**Avis sur le projet de voie verte sud – Ardennes (08)
porté par le conseil départemental des Ardennes**

n°MRAe 2020APGE58

Nom du pétitionnaire	Conseil départemental des Ardennes
Communes	
Département	Ardennes (08)
Objet de la demande	Aménagement d'un itinéraire de randonnée à usage non motorisé le long des canaux des Ardennes, de l'Aisne et de Vouziers dans le département des Ardennes
Date de saisine de l'Autorité environnementale :	18/08/20

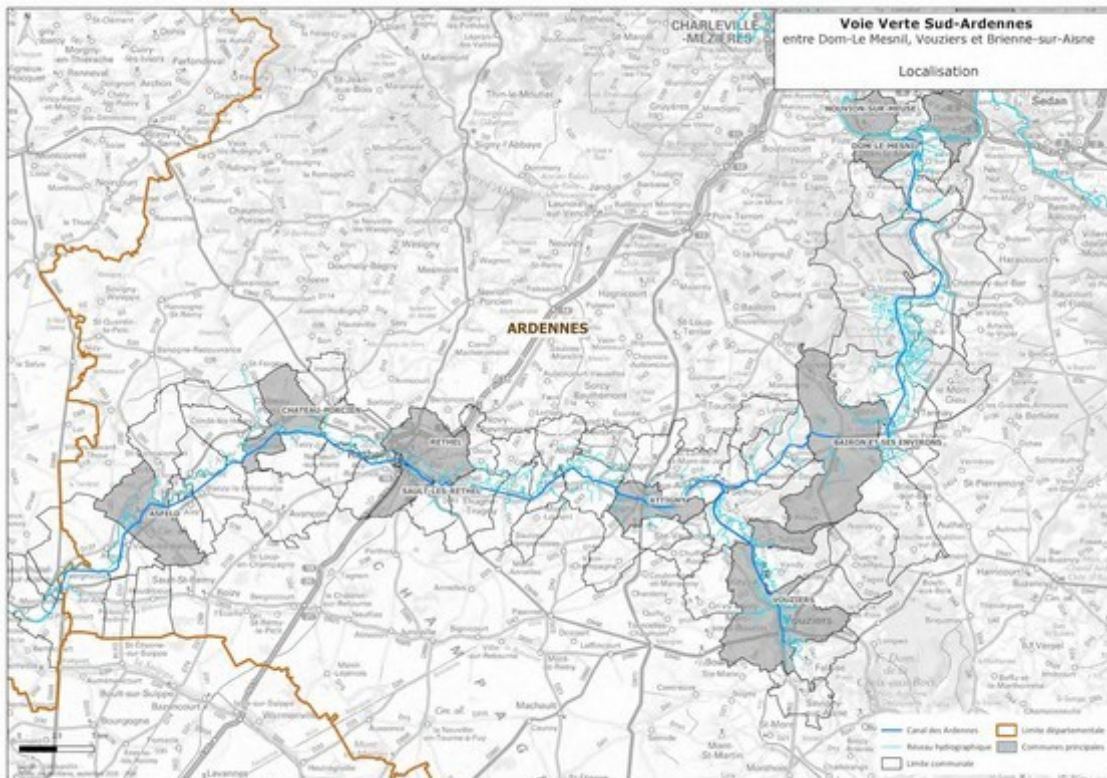
- ***définir des mesures d'accompagnement aux abords des zones de travaux proches des habitats hébergeant des espèces classées en liste rouge régionale³, et considérer les impacts du projet sur une largeur plus importante que celle de la simple voie cyclable, a minima sur les emprises en gestion du département ou des collectivités afin de favoriser le développement des habitats rencontrés ;***

- ***préciser les techniques prévues pour le renforcement des berges par un schéma de principe des travaux envisagés, tout en situant chacune de ces techniques sur un plan de repérage ; l'Ae rappelle par ailleurs qu'en cas de perte de biodiversité, le département devra définir les mesures de compensation nécessaires ;***
- ***mentionner les préconisations de l'hydrogéologue en phase travaux afin de supprimer le risque de pollution accidentelle des captages d'eau potable ;***
- ***prendre toutes les dispositions nécessaires à la sécurisation du chantier pendant la phase travaux afin d'éviter tout risque de pollution accidentelle en cas de crue de l'Aisne sur le tronçon « Aisne moyenne ».***
